**ONDERWERP**  
Overweg aan de Zoom, Uithoorn

**PROJECTNUMMER**  
D02111.000196

**DATUM**  
30-3-2017

## Overweg aan de Zoom, Uithoorn

Figuur 1 De locatie van de kruising tussen Aan de Zoom en de toekomstige trambaan  
(Bron: "Uithoornlijn, Veiligheidsbeschouwing Halte Aan de Zoom, Huub Schous, 2 maart 2017, concept)

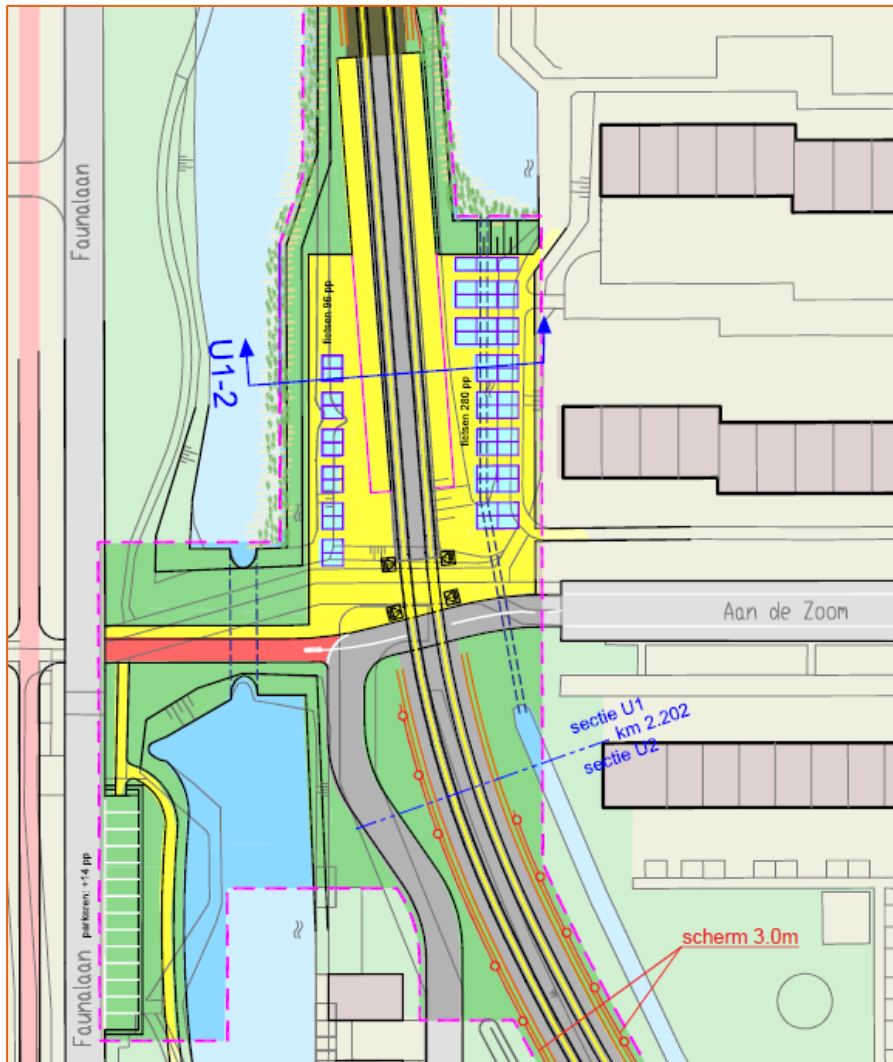
Een detailontwerp is nog niet beschikbaar. Onderstaande betreft dan ook een algemene mening over de situatie. Graag zie ik nog een overwegontwerp ter nadere beoordeling.

In genoemde bronnen is het al aangegeven; het risico bij Aan de Zoom is het aanrijdgevaar tussen tram en wegverkeer en dan, gezien het gebruik, in het bijzonder met de zwakkere verkeersdeelnemers: fietsers en voetgangers. Dat moet worden voorkomen. De tweesporige overweg Aan de Zoom komt naast de halte Aan de Zoom te liggen, in een route voor scholieren. De overweg wordt geschikt gemaakt voor, zoals het nu lijkt, uitsluitend langzaam verkeer bestaande uit fietsers en voetgangers. Dit betreffen fietsers en voetgangers die vooraf op hun route geen relatie hebben met een trambaan of met tramverkeer. We hebben dus te maken met een kruising met een trambaan die geen relatie heeft met het verkeerssysteem waarin de andere weggebruikers zich bevinden (wat vergelijkbaar is met een overweg). In een brondocument is aangegeven dat weggebruikers dan weinig bedacht zullen zijn op tramverkeer waardoor 'zware' maatregelen nodig zijn. Daarbij bestaat het wegverkeer uit de kwetsbare groep langzaam verkeer en met name bij langzaam verkeer zijn de gevolgen van een aanrijding vaak ernstig, hoe laag de tramsnelheid ook is.

Daarom adviseer ik bij deze overweg veiligheid ondersteunende overwegbomen, dit ondanks dat de tram hier voorrang heeft op het wegverkeer en ondanks dat de trambestuurder op zicht rijdt, zijn snelheid altijd moet aanpassen aan de omstandigheden en met een lage snelheid de overweg passeert.
